**Modulo per la presentazione delle osservazioni per i piani/programmi/progetti sottoposti a procedimenti di valutazione ambientale di competenza statale**

**ID: Codice procedura (ID\_VIP/ID\_MATTM):10844**

**Impianto per la produzione di energia elettrica da fonte eolica, costituito da 6 aerogeneratori della potenza complessiva di 37,2 MW, un sistema di accumulo da 25 MW e relative opere connesse in località "Rempillo" nel comune di Pitigliano (GR).**

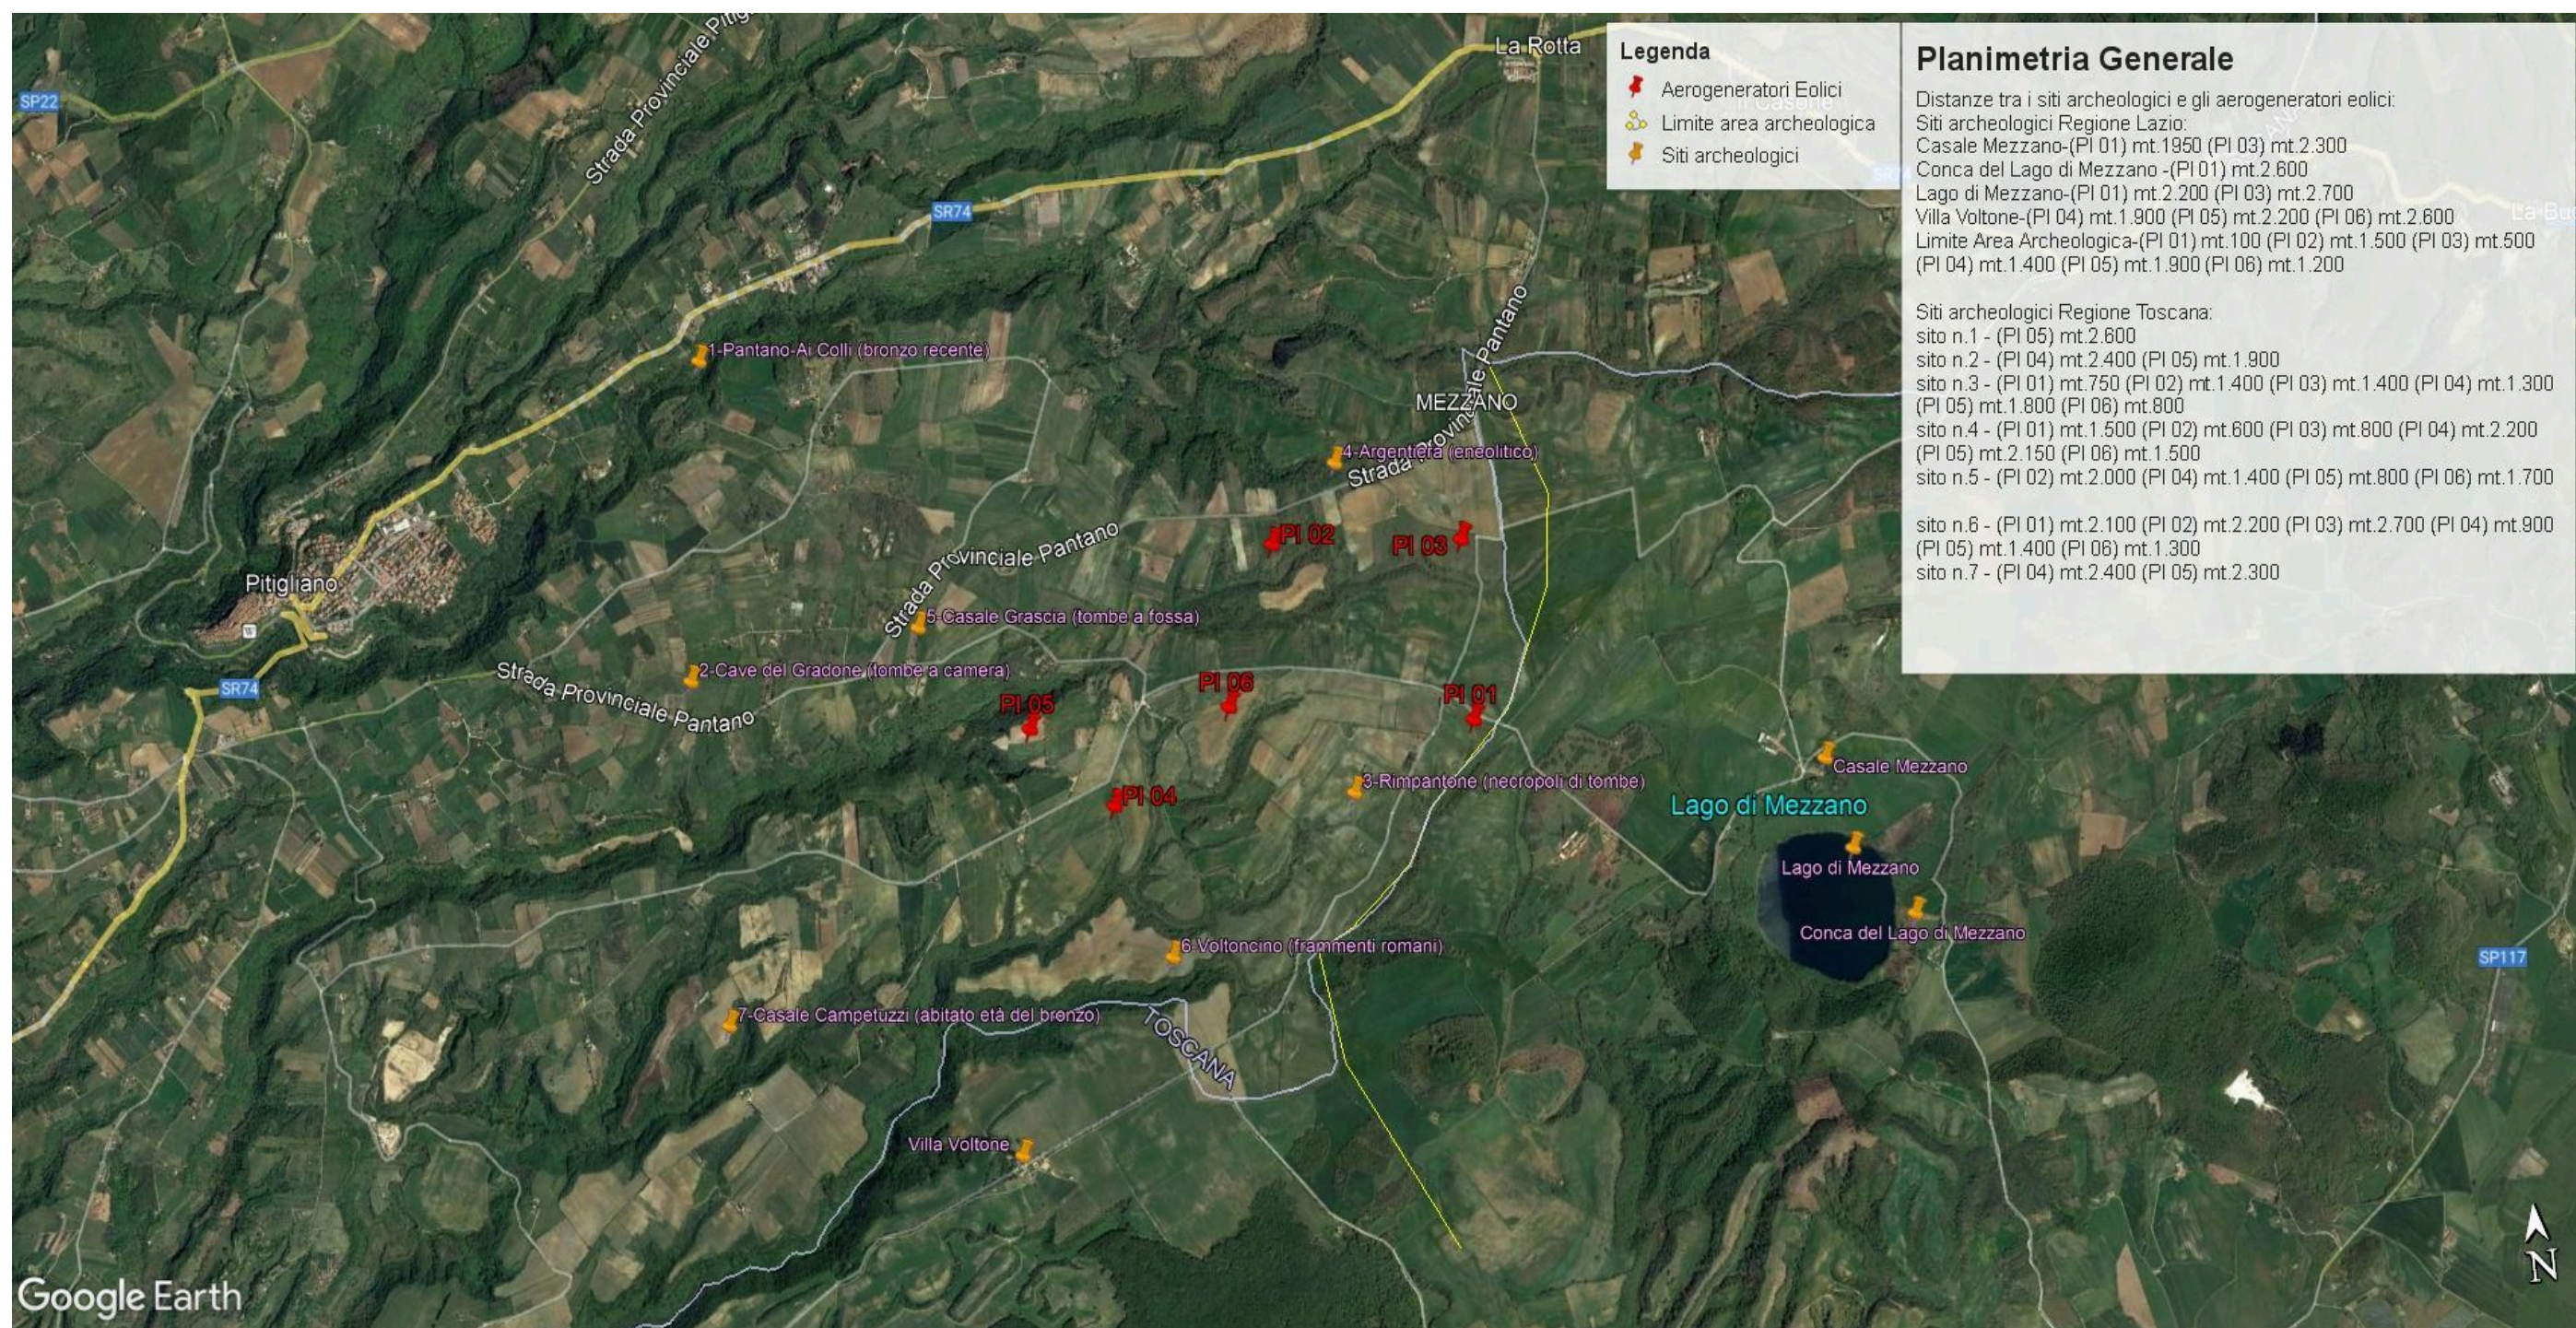
Inoltre, la zona in cui insisterebbe l'impianto eolico industriale Rempillo è compresa nelle fasce di rispetto di 3 km di diversi beni archeologici tutelati dalla parte II del Codice dei Beni Culturali (vedi Allegato, immagine n. 3). Inoltre le pale P04 e P05 ricadono all'interno di un'area archeologica che la Proponente vorrebbe cancellare per il semplice fatto che non è riportata nel documento regionale ma

h) Le zone di interesse archeologico evidenziate nell’immagine n. 3 a cui si aggiungono anche l’importante abitato protostorico di Sorgenti della Nova e Ruderì del Castello altomedioevale che si trovano a circa 4 km dalle aree in cui è stato progettato l’impianto eolico industriale. Poco più lontano i resti del castello medioevale “Morronaccio”. Nell’area vasta le preziose necropoli eneolitiche (Poggi Alti) ed etrusche di Pitigliano, Sovana e Sorano.

**Immagine n. 4** Situazione di saturazione da impianti FER nella provincia di Viterbo. Non sono riportati gli impianti fotovoltaici e agrivoltaici che hanno inciso per buona parte nel cumulo di impianti FER per superare già nel 2023 gli obiettivi del PNIEC assegnati alla Regione Lazio per il 20230.

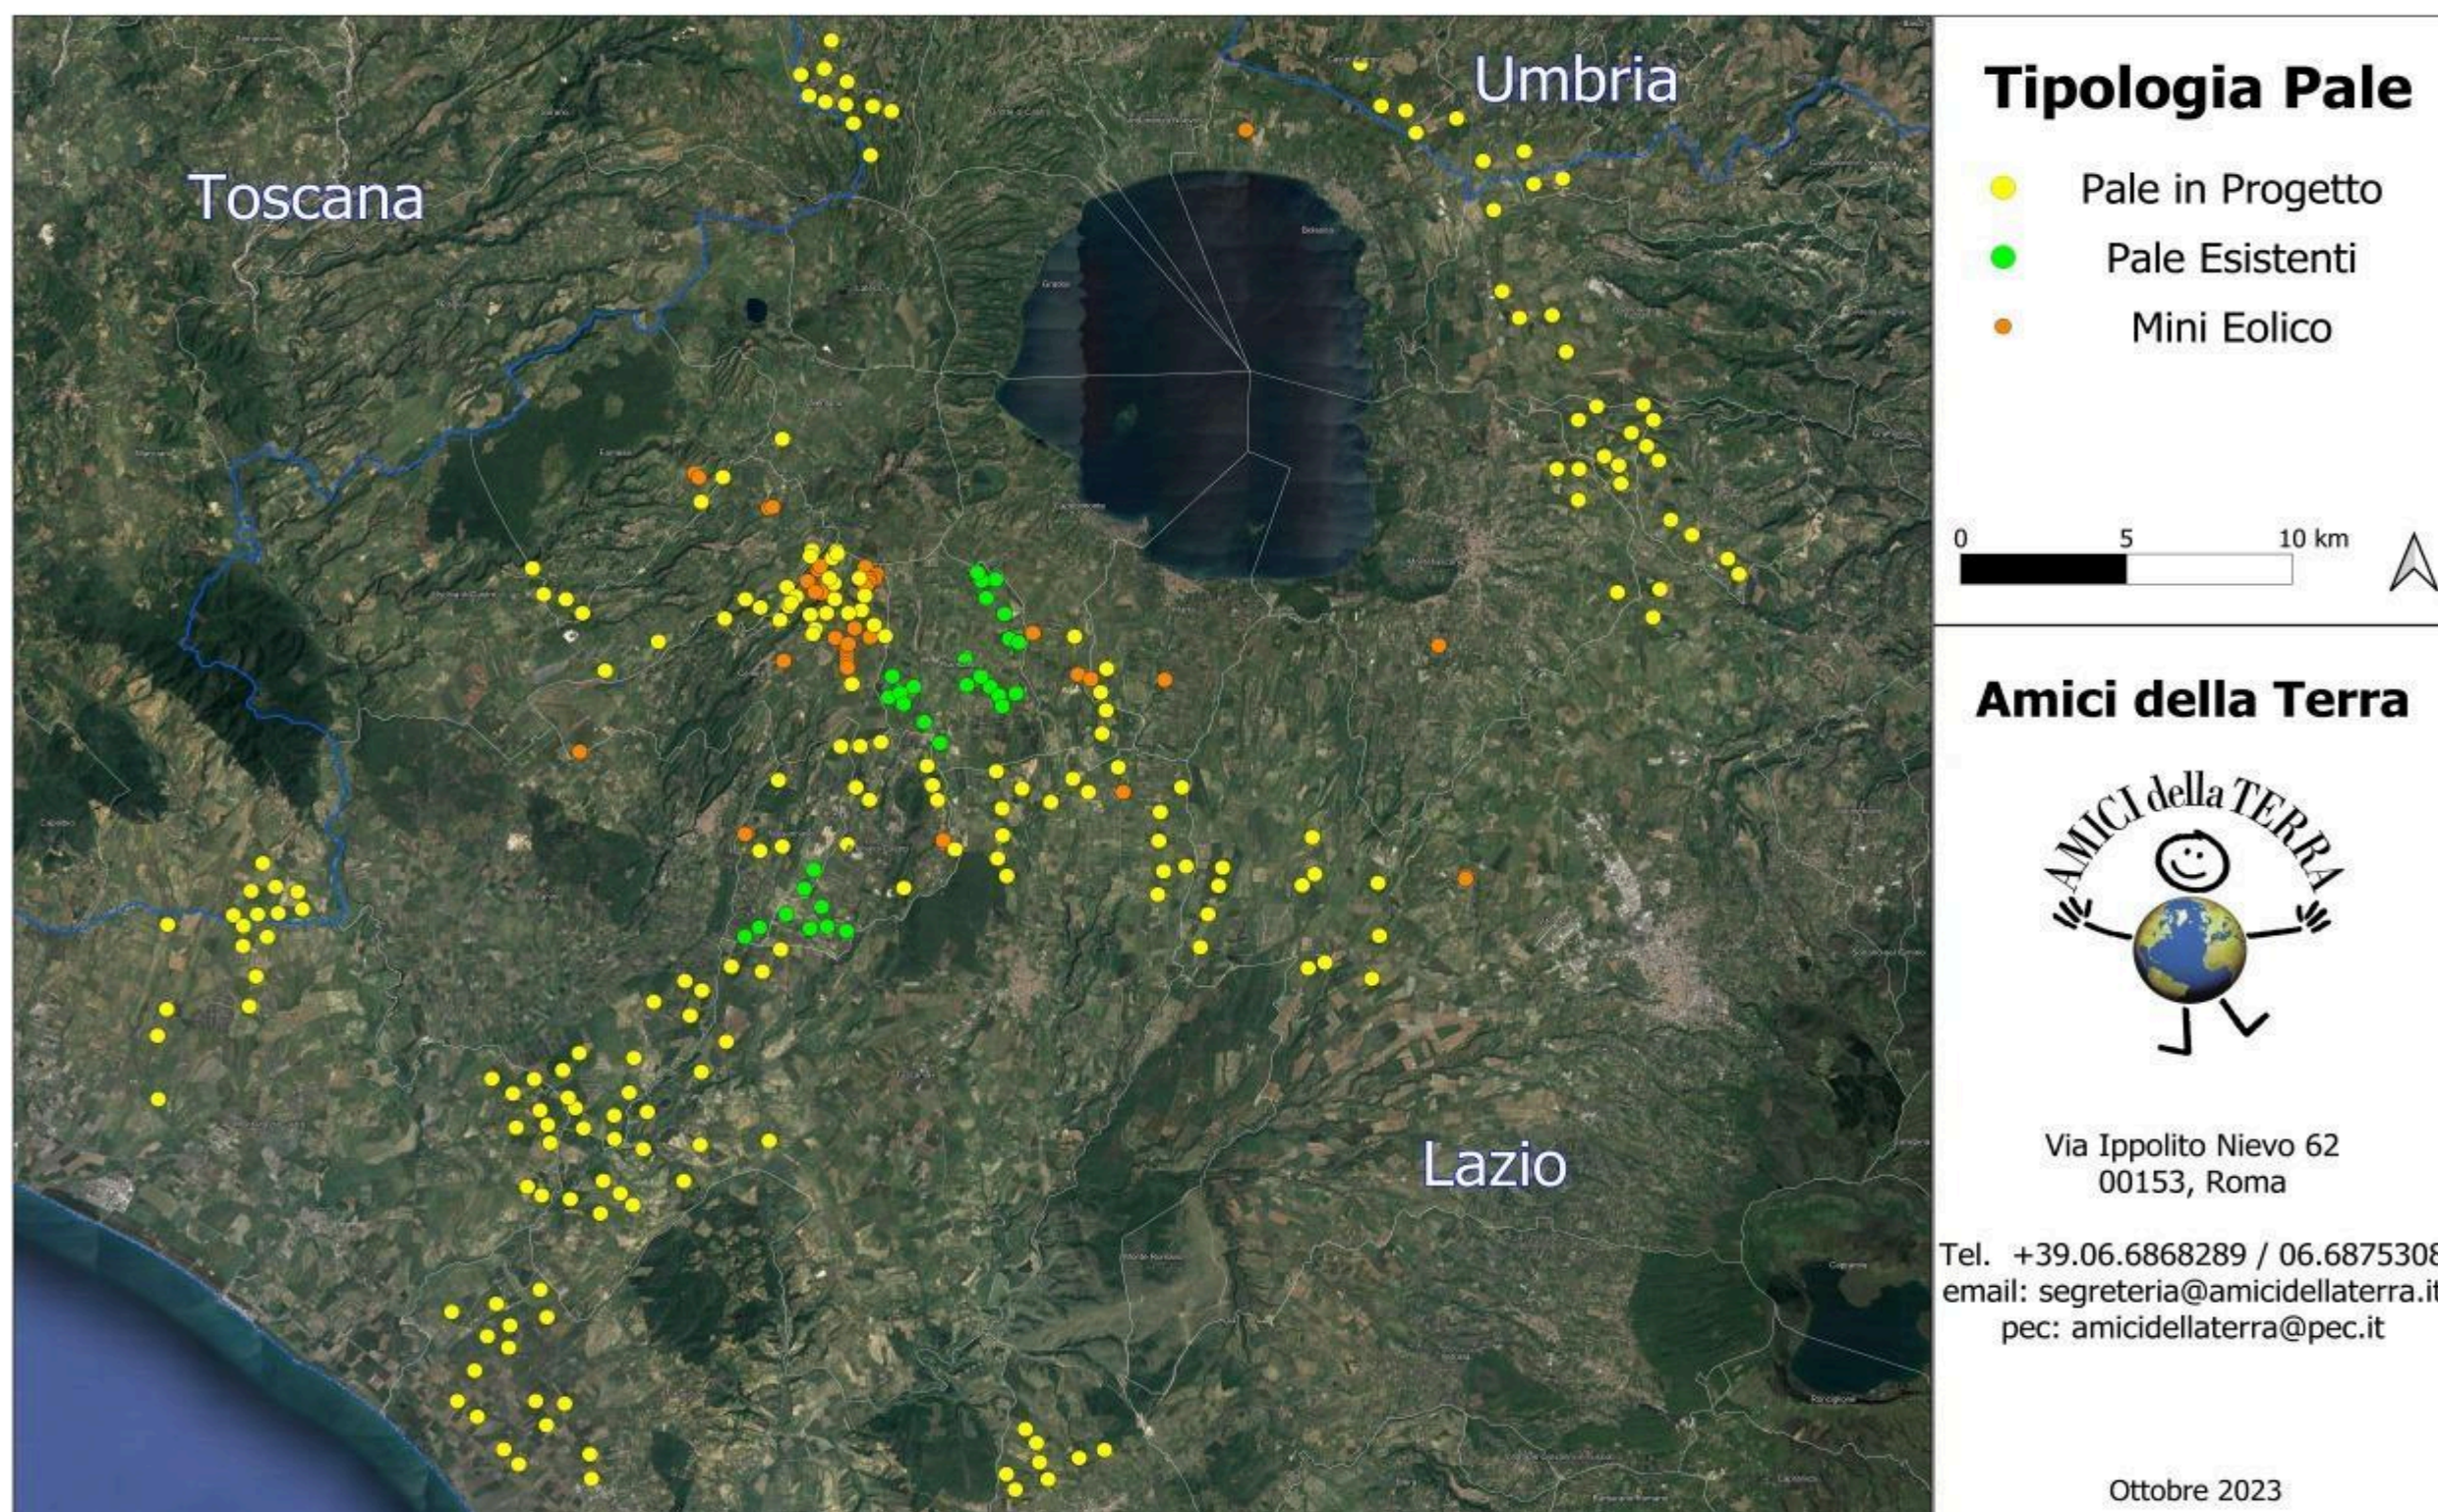
Quindi anche la Regione come Ente deputato dalla normativa nazionale a legiferare sulle aree idonee e non idonee si è espressa riguardo al fatto che abbia assolto ai doveri e alle quote stabilite dal PNIEC e in ambito regionale la provincia di Viterbo è stata quella con il più alto tasso di impianti FER tra tutte e quindi ormai satura ed il cumulo degli impianti FER installati, autorizzati e in progetto rappresenta una elevata criticità per la sostenibilità ambientale di ulteriori eventuali iniziative, L'impianto eolico “ Rempillo” pur essendo “esterno al confine provinciale e regionale ma nelle sue immediate vicinanze ( a soli 100 metri i primi due aerogeneratori) oltre ad impattare sul territorio e sulle economie di tre Comuni del Lazio ( Farnese, Valentano e Latera) si trova nelle fasce di rispetto dei Beni di notevole interesse pubblico come si è evidenziate nelle Osservazioni nn. 1 e 2 e crea anche degli impatti negativi anche sui beni naturalistici come verrà dettagliato nell'Osservazione n. 4. Inoltre andrebbe a sommarsi al già enorme cumulo di impianti eolici e fotovoltaici e geotermici che già creano una elevata criticità ambientale nella provincia di Viterbo e interferiscono anche con il

territorio toscano come si può vedere dalle immagini nn. 4 e 5 dell'Allegato n. 1.
